Forslag til endring av vannvei fra kraftstasjon

Nye Røstøenfallet Kraftverk

Fordeling av vann

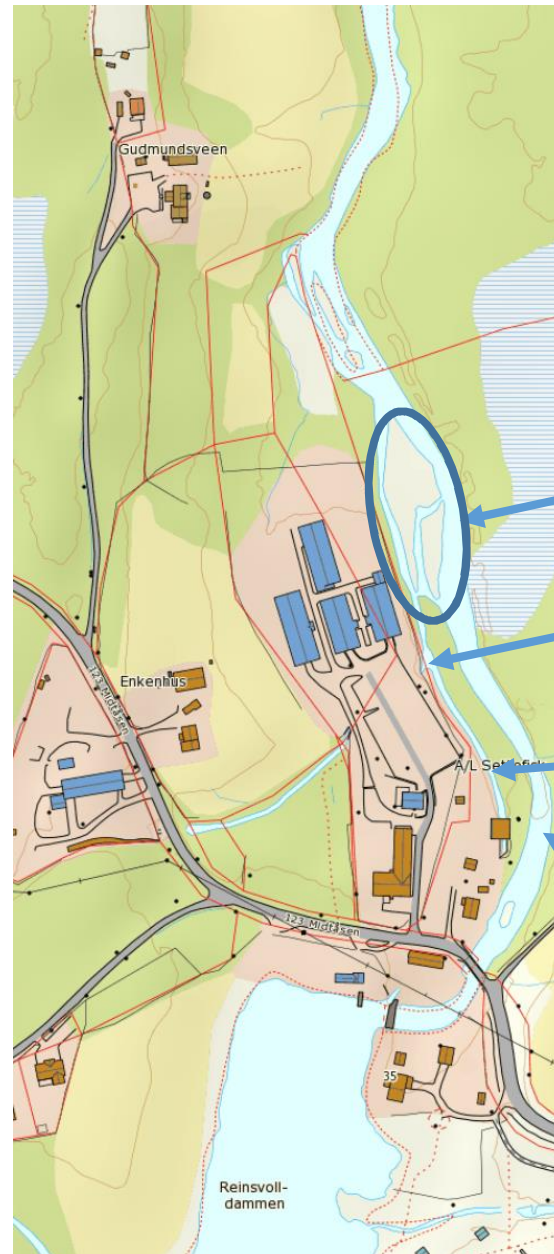
Ved å gjenoppta kraftproduksjon uten å endre vannvei ut fra kraftstasjonen kan en få en situasjon hvor hovedmengden av vannet renner på vestsiden av det sårbare området.

I dag renner hovedmengden av vannet på østsiden av det sårbare området og det er ønskelig å ivareta dette.

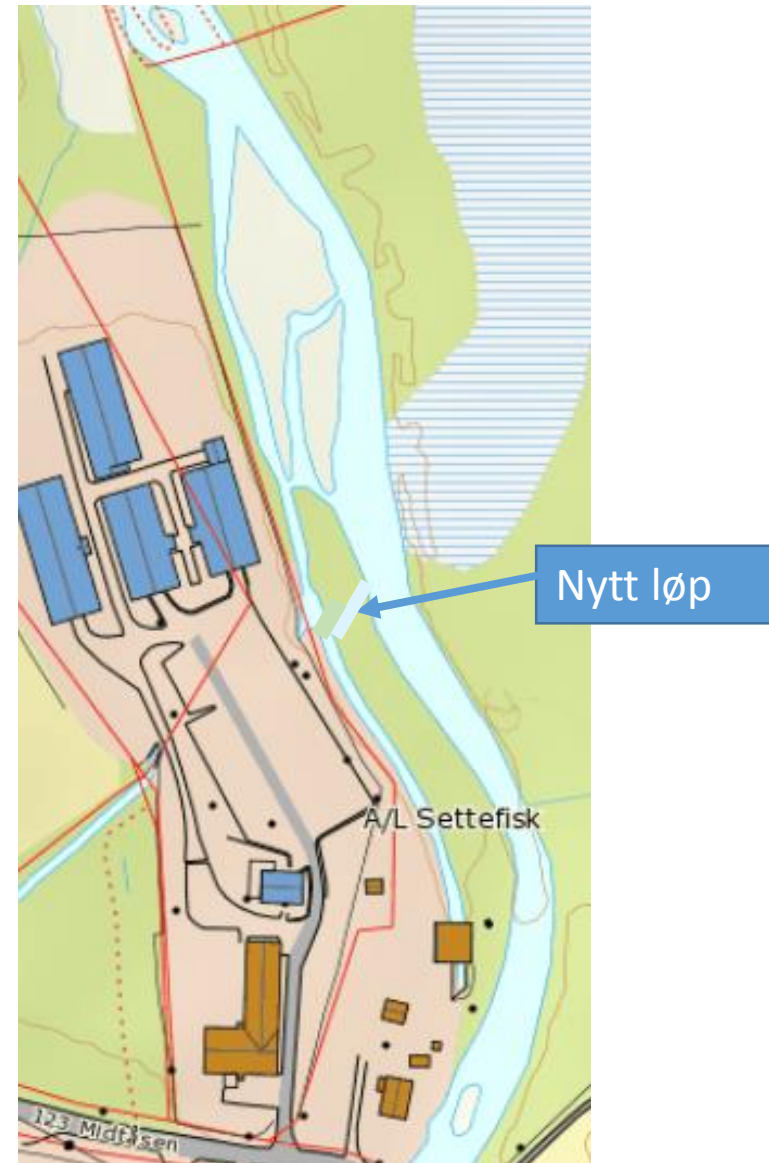
Sårbart område.

Utløp Tjernsbekken

Utløp fra kraftverk.

Hovedløp Hunnselva

For å redusere lengden på den berørte elvestrekningen og for å ivareta innløpsforholdene til det sårbare området foreslås det å endre vannveien ut fra kraftstasjonen.

Der Tjernsbekken renner inn i Hunnselva foreslås det anlagt en demning, og en ny kanal som fører vannet fra kraftproduksjonen tilbake til Hunnselvas hovedløp. Vannet fra Tjernsbekken vil renne slik det gjør i dag.
